Ergebnis Protokoll
über die öffentliche Sitzung des beim Beirat Oberneuland gebildeten
Fachausschusses Bildung, Soziales, Jugend und Sport am 06.10.2020
(Sitzung 04/2019-2023)

PHASE NULL_OBERNEULAND_WS GS + KITA + STADTTEIL_PROTOKOLL

Ausbau Grundschule Oberneuland

Sichtweisen des Beirates Oberneuland und des Ortsamtes
zur Platzierung der Baukörper

Ist Zustand

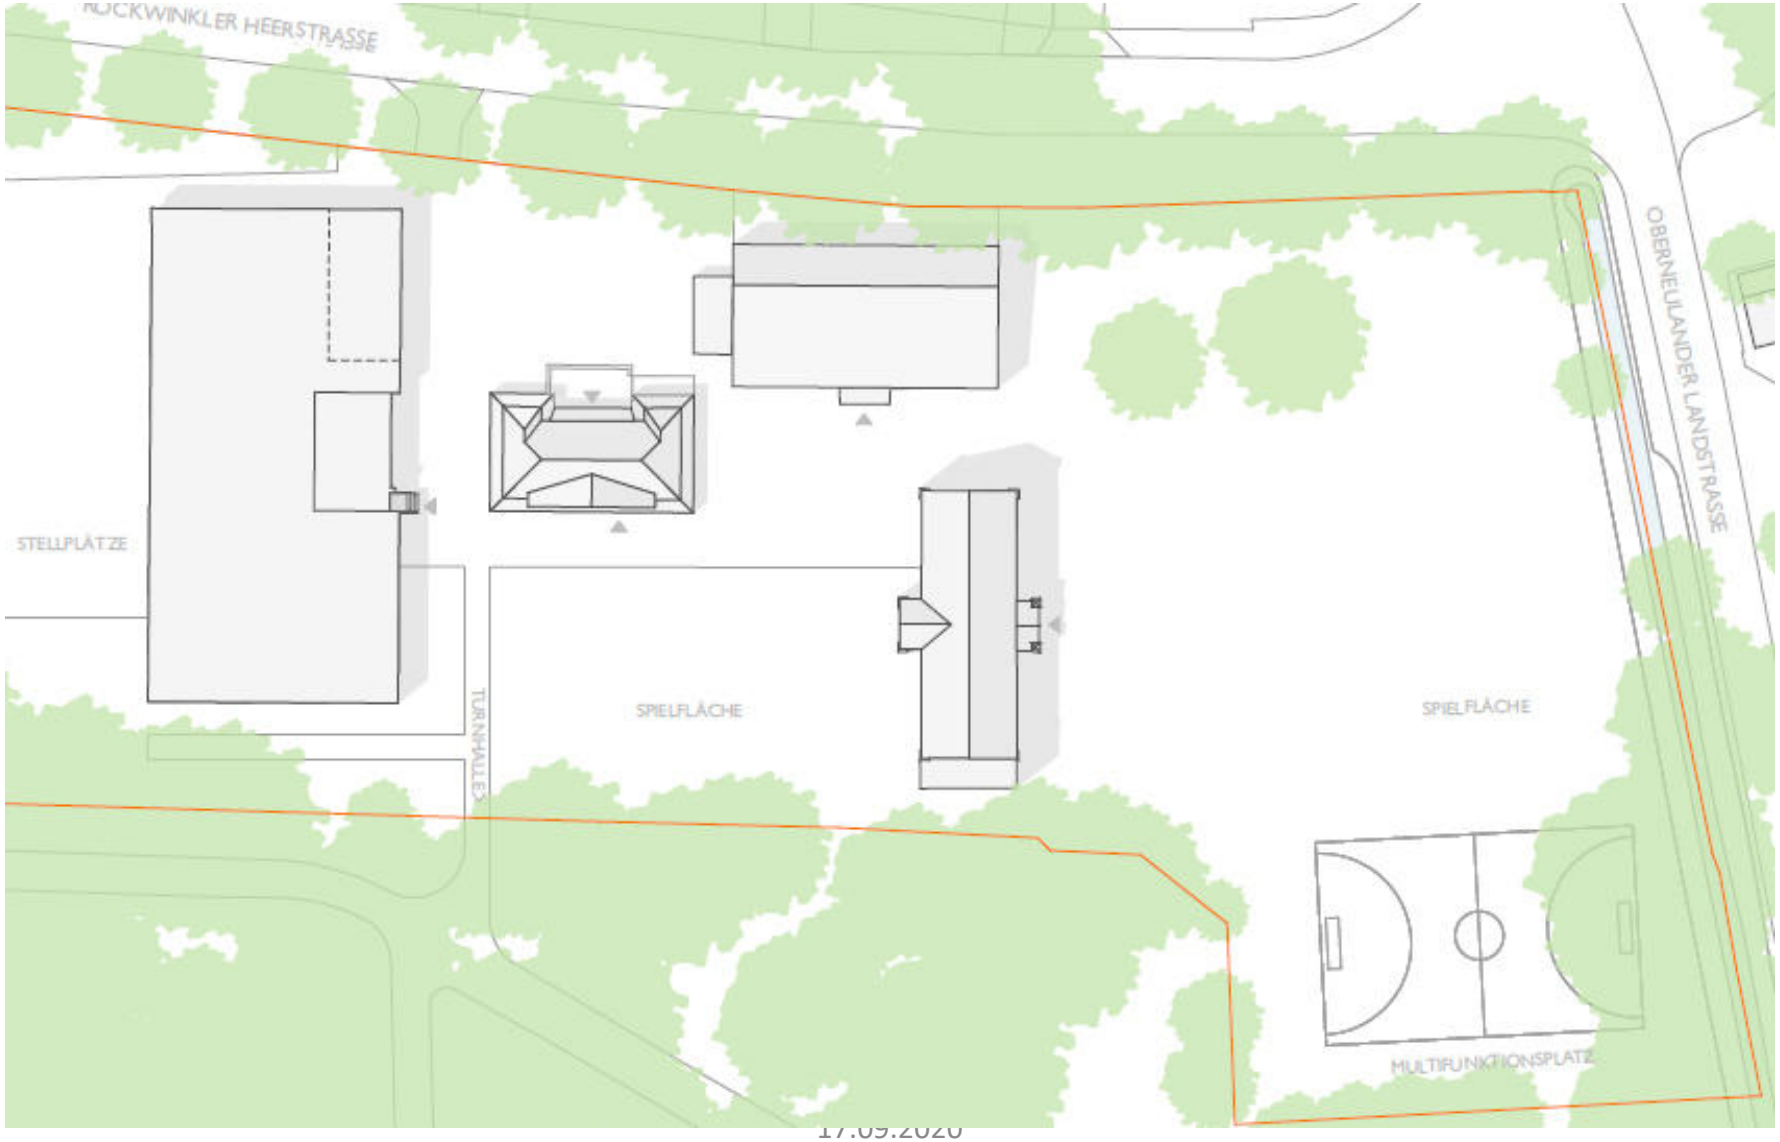
RÜCKWINKLER HEERSTRASSE
OBERNEULANDER LANDSTRASSE
STELLPLÄTZE
TURNHALLEN
SPIELFLÄCHE
SPIELFLÄCHE
MULTIFUNKTIONSPLATZ

Bisher angedachte Bebauung

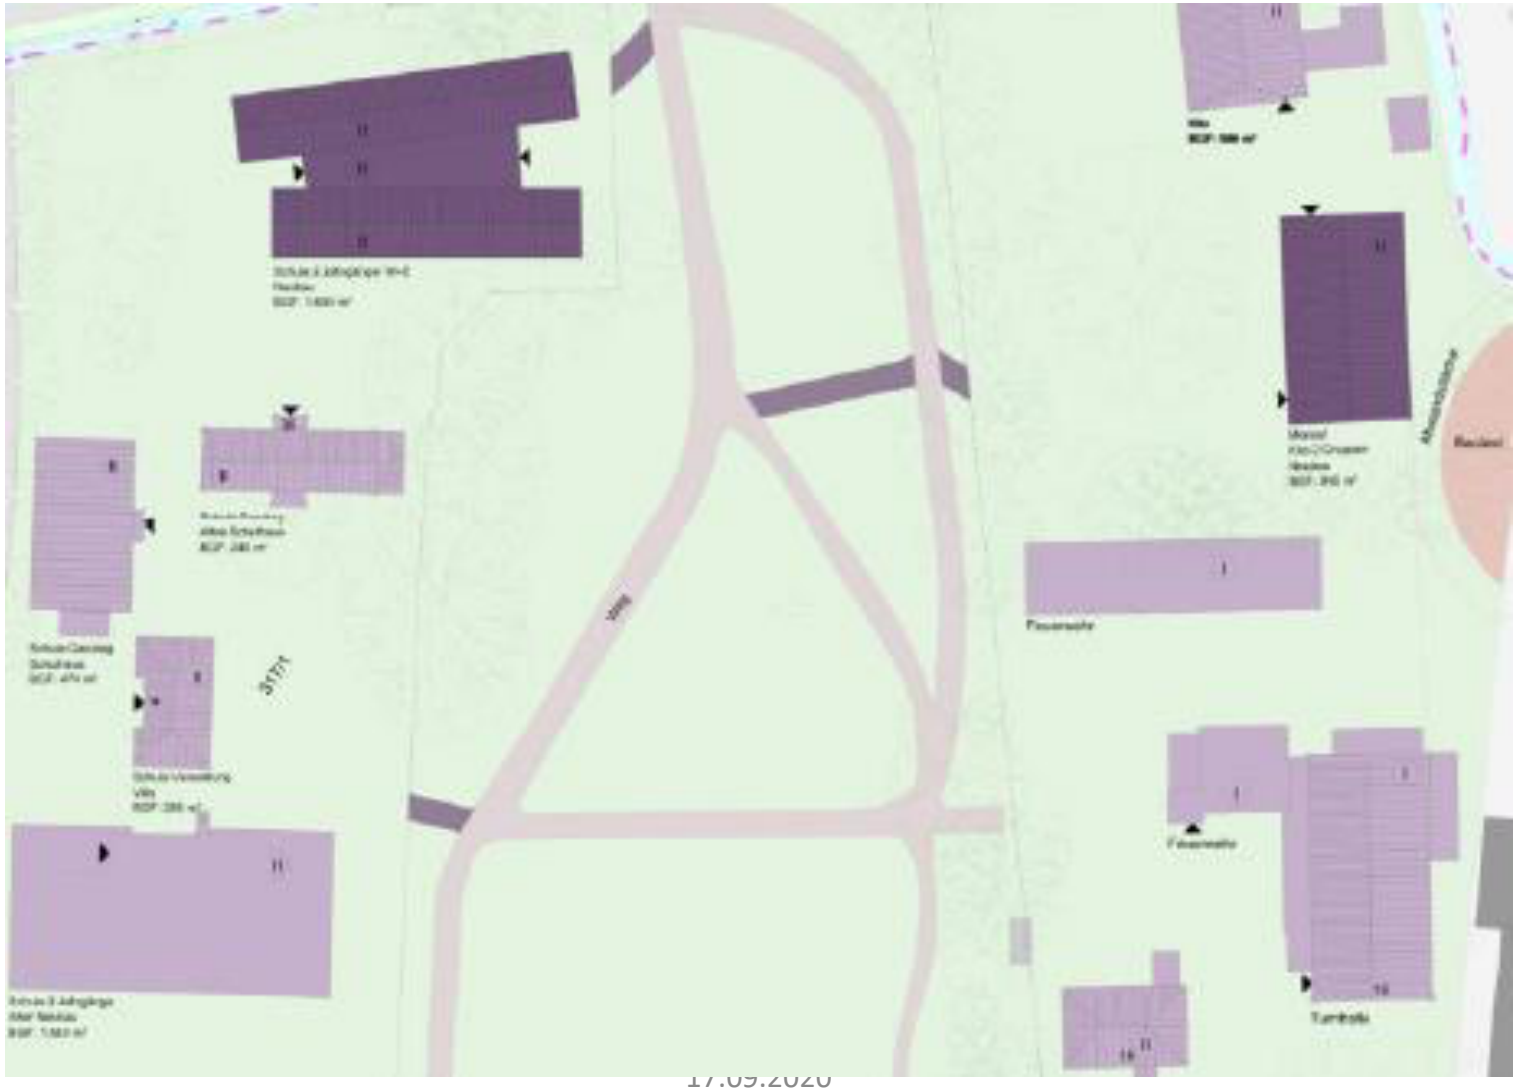
→ hintere Bebauung ohne Anbindung an vorhandene Gebäude

Sinnvolle Alternative aus Stadtteilsicht

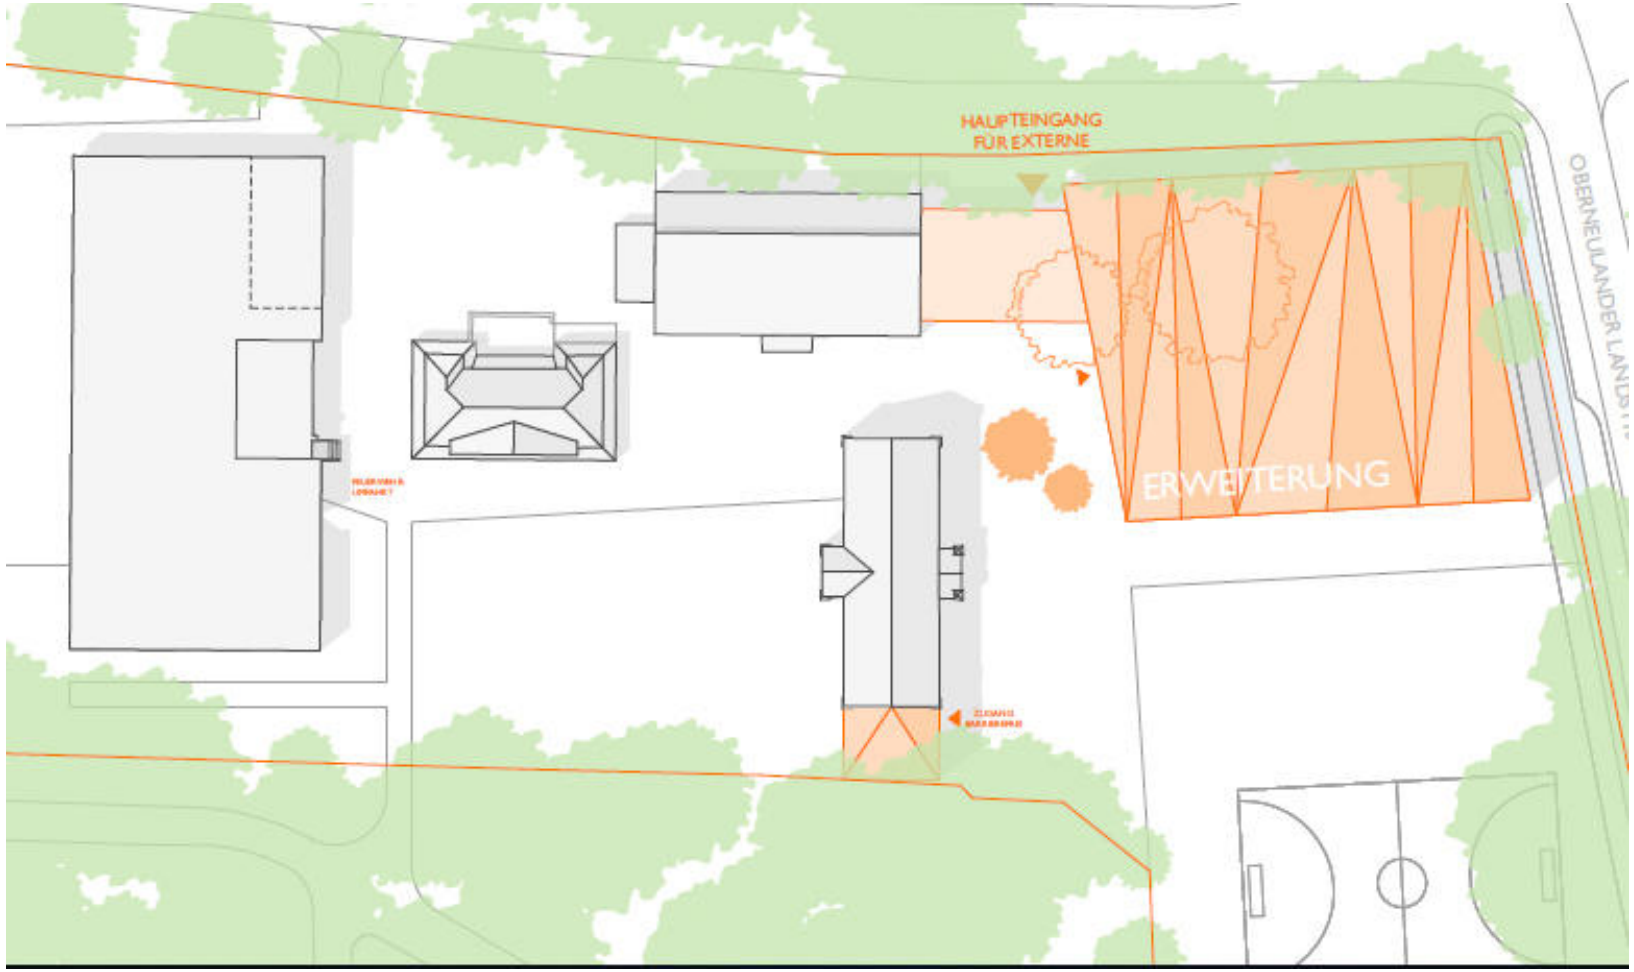
→ vordere Bebauung mit Anbindung an das vorhandene Gebäude

wenn notwendig Umfunktionierung zum W+E Raum möglich
zweiter Rettungsweg ermöglicht zukünftigen Abbruch "Alter Neubau"
barrierefreier Zugang für Erweiterungsbau und Altbau
Belichtung des Flurbereiches
Übergang Erweiterungsbau zu "Altem Neubau"
Einrichtung einer Lehrküche
Zentraler Garderobenbereich
barrierefreie Erschließung
KLASSENRAUM
PC-RAUM
DIF
NE
TH
WC
LEHRKÜCHE
LEHRMITTEL
THERAPIE
RUHERAUM
AZ
SCHULLEITUNG
LEHRER

- durch Anschluss an „alten“ Neubau gleichzeitige kostengünstigere Ertüchtigung zur Barrierefreiheit / z.B. gemeinsamer Fahrstuhl
- gemeinsames barrierefreies Fluchtwegekonzept
- kürzere Wege für das Personal
- keine weitere Zerstückelung des Geländes/der Gebäude

- keine Erstellung an anderer weiter entfernter Fläche
- gemeinsame Spielfläche von der Straße weg
- bessere Übersicht in der Aufsicht

Sichtachsen?

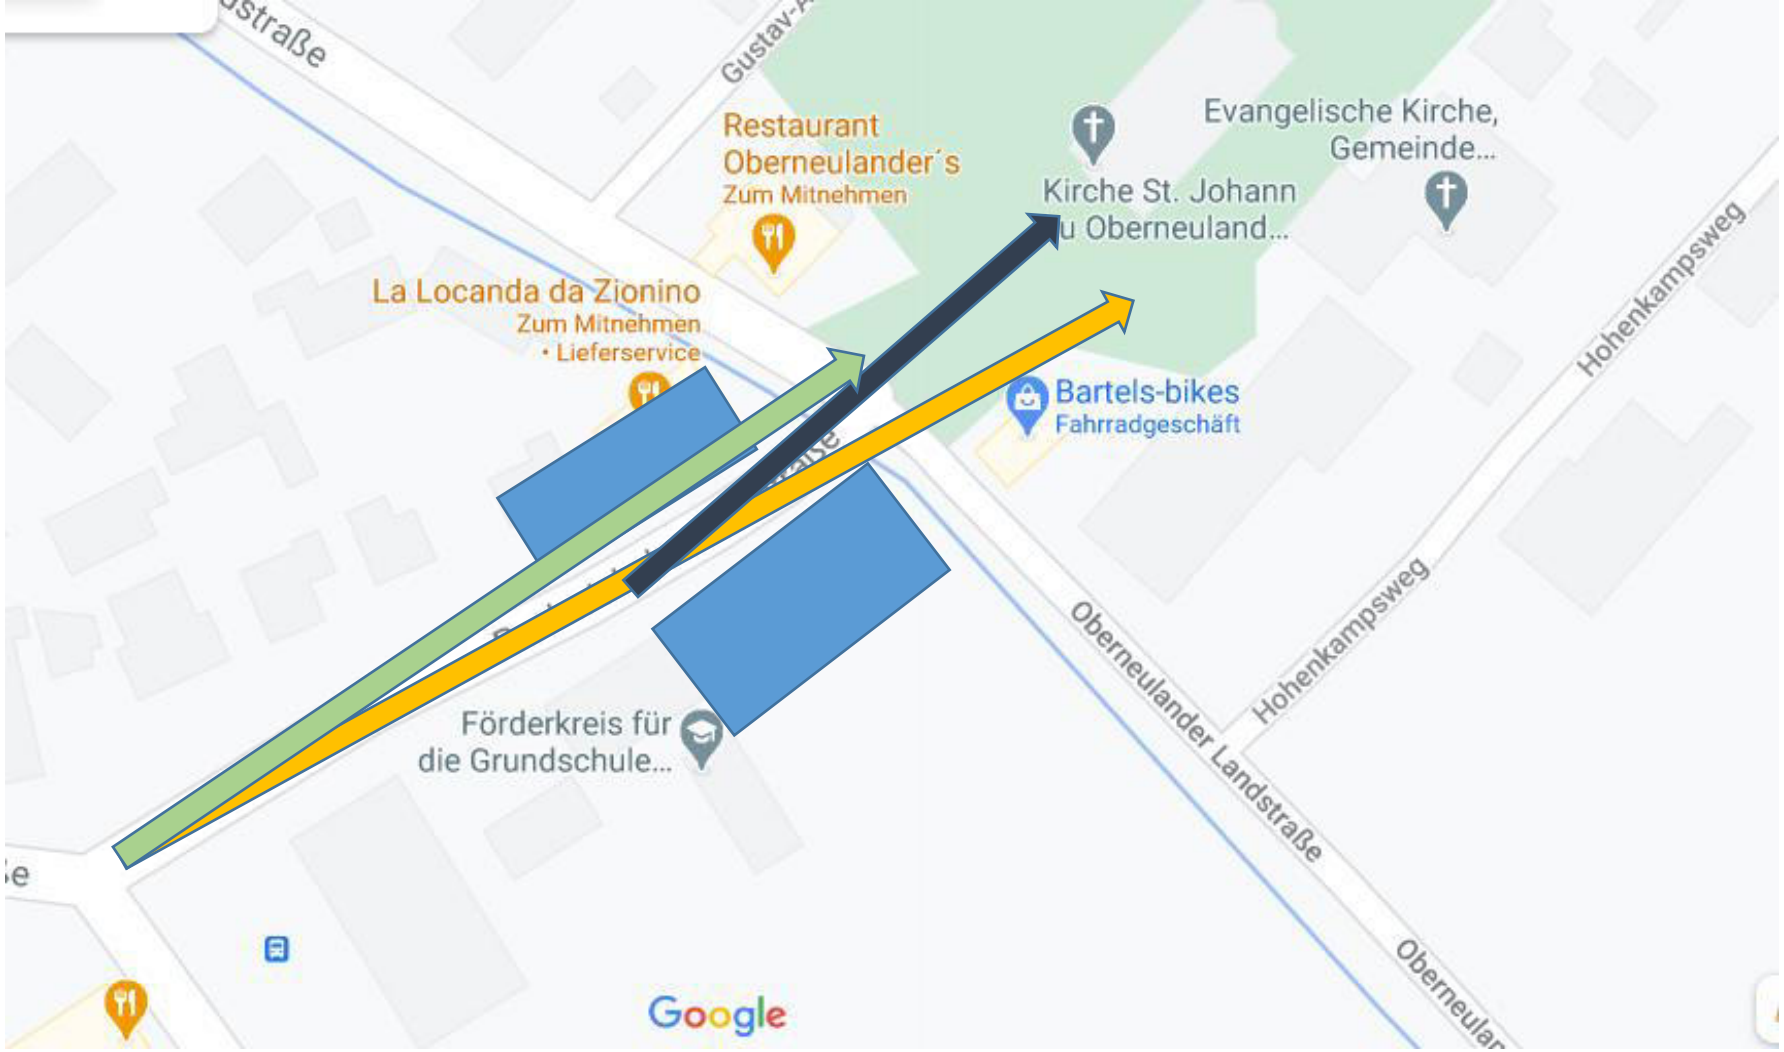
- Die Sichtachse zur Kirche, die erst vor der Schule beginnt wird durch eine vordere Bebauung nicht beeinflusst.
- Eine Sichtachse zur Kirche von weiter vorne (Kreuzung Mühlenfeldstr./Rockwinkeler Heerstr.) ist sowieso nicht vorhanden, diese wird durch die Gebäude gegenüber der Schule verdeckt bzw. geht an der Kirche vorbei

Bei einer hinteres Bebauung werden aber massiv die Sichtachsen und Ansichten aus dem Gemeindewald und aus Richtung Ortsamt (viel genutzter Eingang des Waldes) gestört.
